Title - Sujet CSIC Spare Parts Procurement Ops #2	
Solicitation No. - N° de l'invitation W8482-178639/A	Amendment No. - N° modif. 006
Client Reference No. - N° de référence du client W8482-178639	Date 2017-03-28
GETS Reference No. - N° de référence de SEAG PW-\$\$FX-010-26161	
File No. - N° de dossier 010fx.W8482-178639	CCC No./N° CCC - FMS No./N° VME
Solicitation Closes - L'invitation prend fin at - à 02:00 PM on - le 2017-03-31	
Time Zone Fuseau horaire Eastern Daylight Saving Time EDT	
F.O.B. - F.A.B. Specified Herein - Précisé dans les présentes	
Plant-Usine: <input type="checkbox"/> Destination: <input type="checkbox"/> Other-Autre: <input checked="" type="checkbox"/>	
Address Enquiries to: - Adresser toutes questions à: Saulnier, Jaime-Lynn	Buyer Id - Id de l'acheteur 010fx
Telephone No. - N° de téléphone (819) 939-3256 ()	FAX No. - N° de FAX () -
Destination - of Goods, Services, and Construction: Destination - des biens, services et construction: Formation Commander HCM Dockyard Bldg 206 Halifax, Nova Scotia B3K 5X5 Canada And/or CFB Esquimalt

Modification 006

Cette modification est soulevée afin d'apporter les modifications suivantes à l'annexe A et ajouter les questions

Article 3) SHAFT COUPLING, B28.28H7-20H7

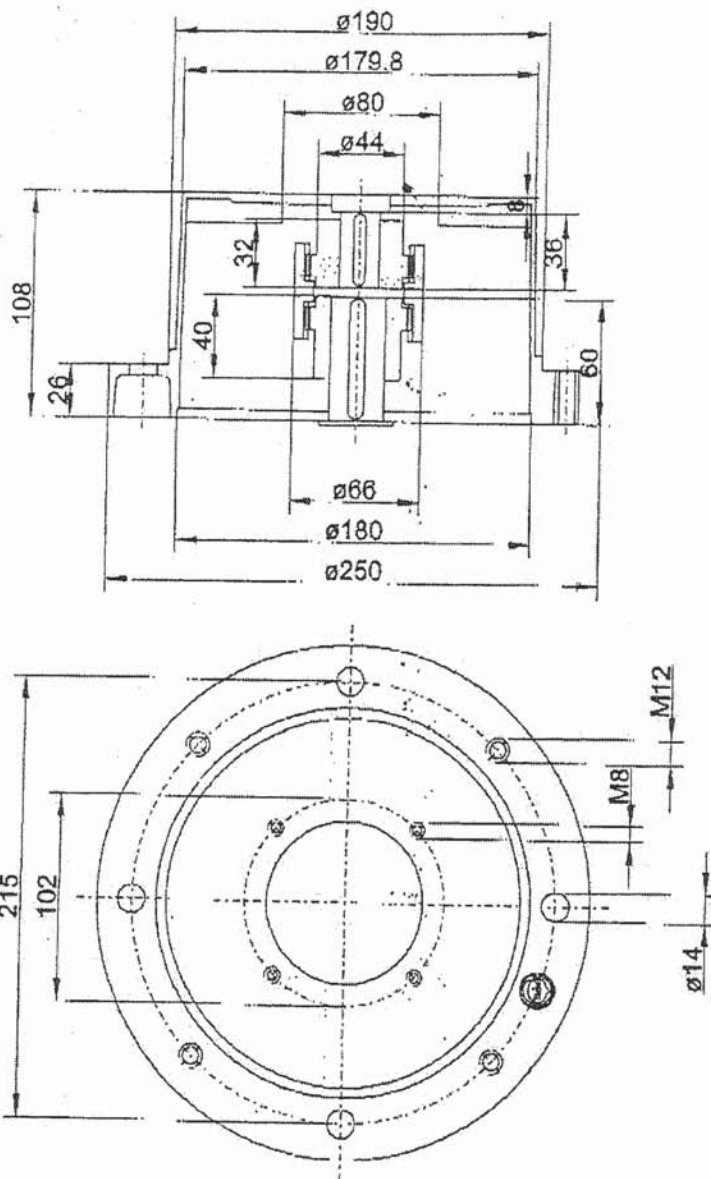
Pouvez-vous fournir plus de détails au sujet de l'article qui suit :

Veuillez voir le dessin ci-joint.

customer				
no. of inquiry/order				
date	23.8.2004			
pump	PARKER PVS NG 08-12 Bgr. 1			
Caution	Selection only for single pumps			
IEC (50Hz)-motor	1500 RPM 4.00 kW 112M IM B5/V1 $\varnothing 250$			
Raja-bellhousing	R250/108/081			
Raja-coupling	Dentex B28.28H7-20H7x32 Si			
pump_hub	Si 20H7x32 (L=32.0)			
motor_hub	Si 28H7 (L=40.0)			
sleeve of coupling	Standard			
pump shaft	$\varnothing 20$ mm, flush			
motor shaft	$\varnothing 28$ mm, flush
